FAG INFORMAÇÃO DE SERVIÇO

Indicação para a montagem

Substituição da anilha de batente nos cubos da roda para eixos BPW

Fabricante dos eixos: BPW

Fig. 2: Cubo da roda com anilha de batente diferente e porca do eixo com colar grande

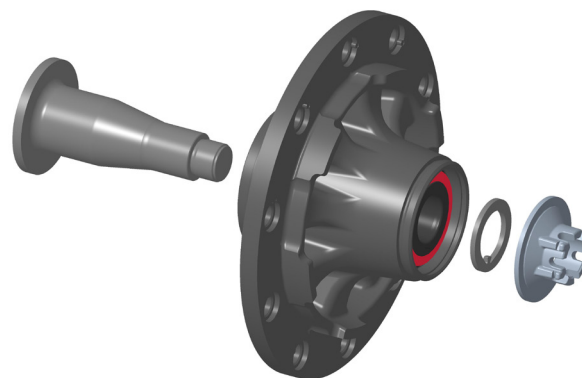
When installing the above-mentioned wheel hubs using the FAG SmartSet, the preinstalled thrust washer **must be removed!** The thrust washer included in the wheel hub set must be fitted instead (Figure 2).

Uma vez que a estrutura do rolamento de roda é diferente, a resistência da anilha de batente original não é suficiente para definir a distância necessária entre o colar da porca do eixo e o rolamento de roda. Durante o funcionamento, seriam produzidos danos na junta e avarias prematuras no rolamento de roda. A anilha de batente fornecida é mais resistente e garante que a distância seja suficiente.

Fig. 1: Porca do eixo com colar pequeno (esquerda) e grande (direita)

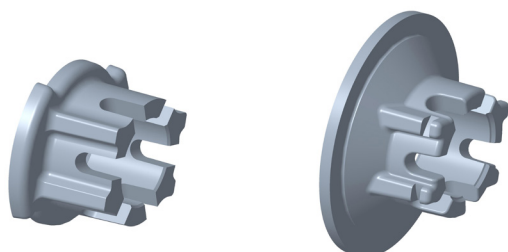
Nos cubos da roda de eixos BPW podem ser instaladas porcas do eixo com colar pequeno e grande (Fig. 1). As porcas do eixo com colar grande são sempre montadas com uma anilha de batente.
